Mission régionale d'autorité environnementale

Région Hauts-de-France

**Avis de la mission régionale
d'autorité environnementale
Hauts-de-France
sur le « projet éolien du Mont Huet »
de la société ESCOFI « Parc éolien du Mont huet »
sur les communes de Cormont et Longvilliers (62)
*étude d'impact version n°2 d'août 2022***

n°MRAe 2021-5199

Présentation du projet (source : volume 3, Note de présentation non technique page 9)

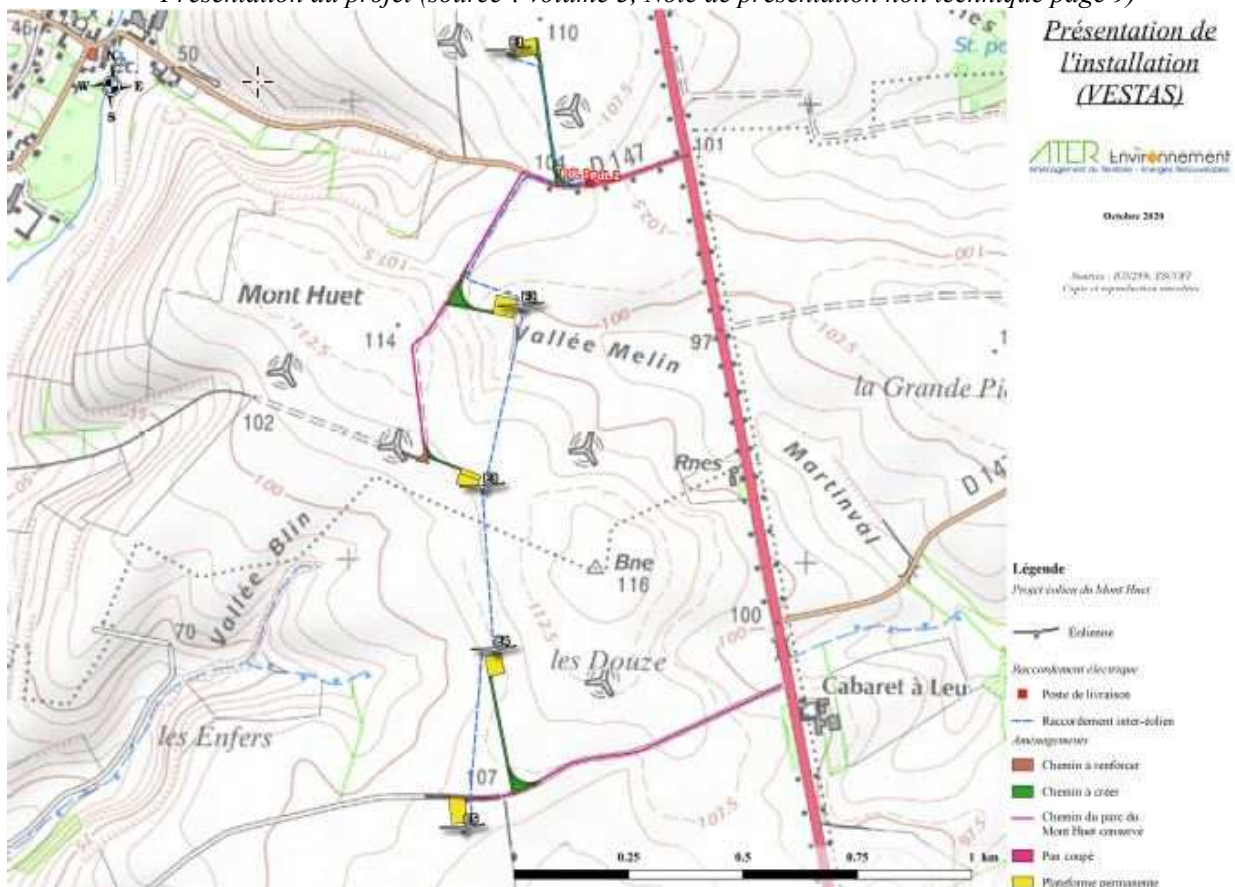
Le modèle n'est pas encore choisi, l'avis est rendu sur un projet de cinq éoliennes d'une hauteur maximale de 150 mètres et de garde au sol⁴ de 33 mètres, localisées comme indiqué ci-dessous.
